CONCEPTO TÉCNICO SOBRE NECESIDAD DE ESTUDIOS DETALLADOS DE AMENAZA Y RIESGO POR FENOMENOS DE REMOCIÓN EN MASA DENTRO DEL TRÁMITE DE LICENCIA URBANÍSTICA	Código:	GPR-FT-10
		Versión:	04
		Fecha de revisión:	21/06/2011

1.1 CONCEPTO TÉCNICO No. CT:	6519
1.2 ÁREA:	Técnica y de Gestión
1.3 COORDINACIÓN:	Investigación y Desarrollo
1.4 REFERENCIA CRUZADA RADICADO FOPAE:	2012ER11386
1.5 RESPUESTA OFICIAL No.	RO-57297

2.1 SOLICITANTE:	CURADURÍA URBANA No. 3
2.2 PROYECTO:	KR 4 No. 60A - 34
2.3 LOCALIDAD:	2. CHAPINERO
2.4 UPZ:	90. PARDO RUBIO
2.5 BARRIO O SECTOR CATASTRAL:	La Salle
2.6 DIRECCIÓN:	Carrera 4 No. 60A - 34
2.7 CHIP:	AAA0090AOHK
2.8 MANZANA CATASTRAL:	8
2.9 PREDIO CATASTRAL:	8
2.10 ÁREA (Ha):	0.0641(*)
2.11 FECHA DE VISITA:	Junio 26 de 2012

Figura 1. Localización general del proyecto ubicado de la Carrera 4 No. 60 A - 34, en el Plano Normativo de Amenaza por Remoción en Masa del POT (Decreto 190 de 2004), el cual se encuentra en Amenaza Media.

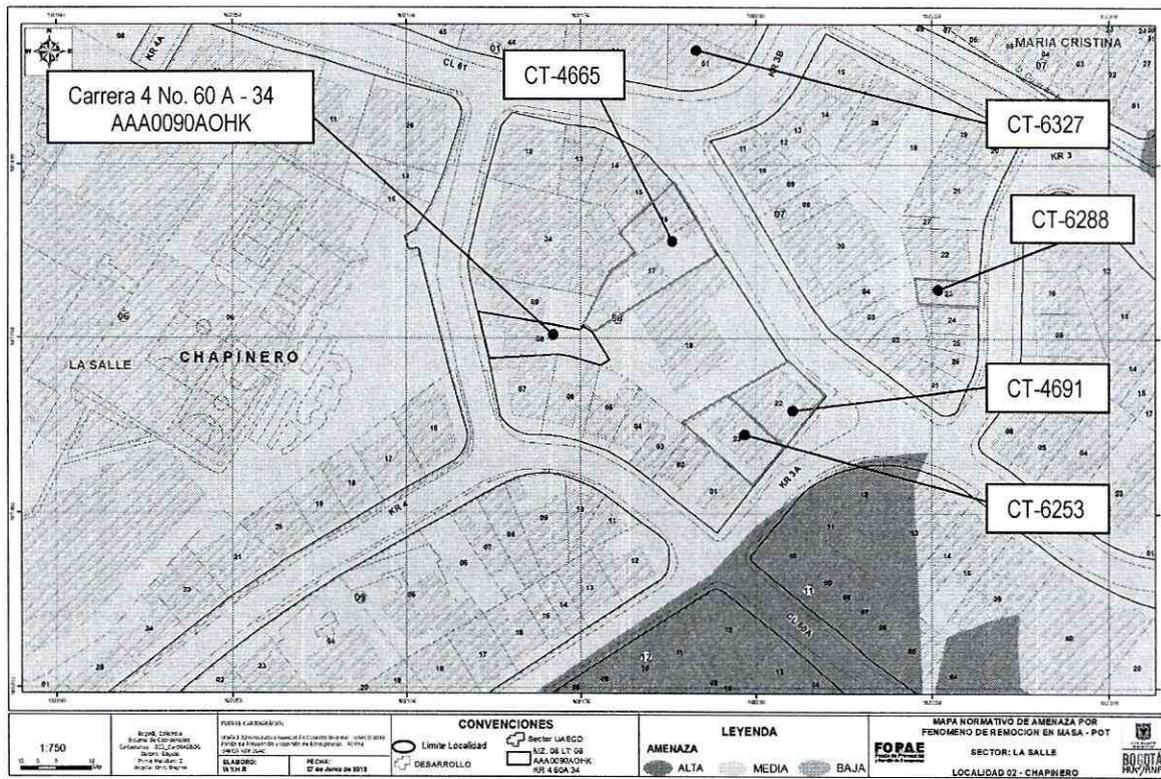
Conforme con el plano normativo de “Amenaza por Remoción en Masa” del Plan de Ordenamiento Territorial de Bogotá - POT, el sector del proyecto ubicado en la Carrera 4 No. 60 A -34, de la Localidad de Chapinero, se encuentra en una zona de Amenaza Media por procesos de remoción en masa (Figura 1).

Fotografía No. 1. Panorámica del predio localizado en la Carrera 4 No. 60 A - 34.

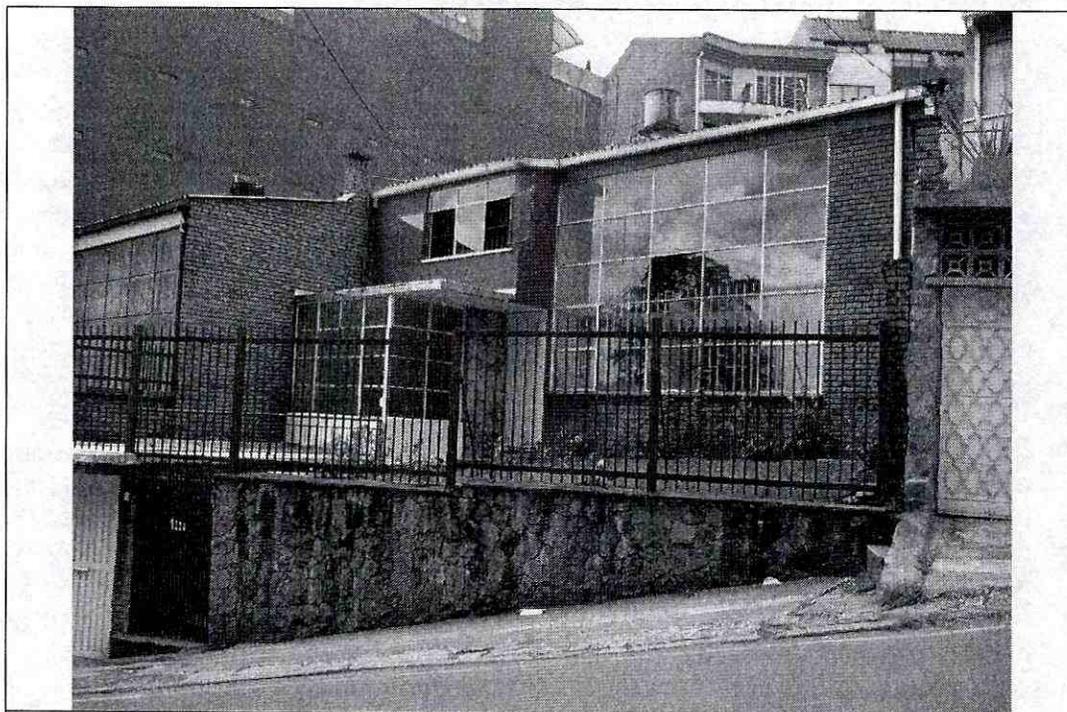
En el momento de la visita técnica al predio objeto del presente concepto técnico, se encontró una edificación de dos (2) niveles, en mampostería estructural (Fotografía No. 1). El predio limita al oriente y al occidente con edificaciones de dos niveles.

Con base en la inspección visual se pudo establecer que el predio en mención no presenta evidencias de afectación por procesos de remoción en masa, ni de carácter local en su interior, ni de carácter general en la ladera o zonas aledañas al predio evaluado.

Fotografía No. 2 y 3. Panorámica de la Carrera 4.

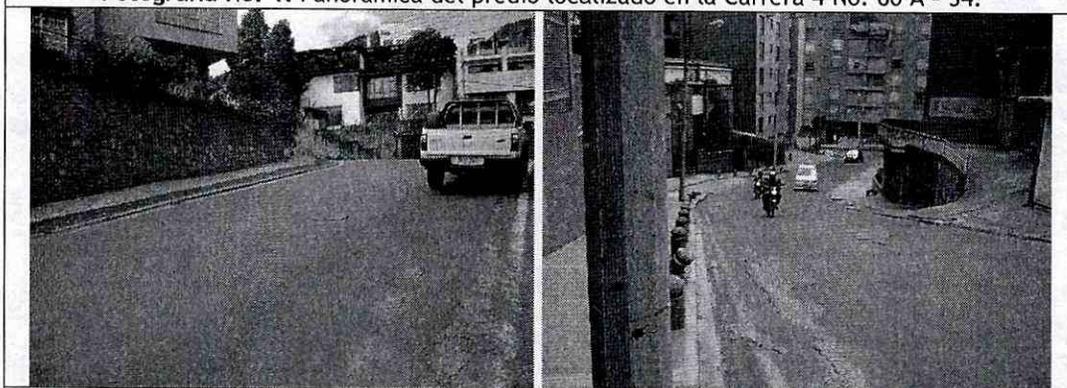
La zona de interés cuenta con un uso de suelo urbano, que corresponde a un sector consolidado con densidad de construcción alta, en un terreno con pendiente media a alta, contando con vías pavimentadas (Fotografías 2 y 3), y sistemas de recolección de aguas lluvias y aguas residuales. En el sector se encuentran edificaciones hasta de diez (10) pisos de altura.
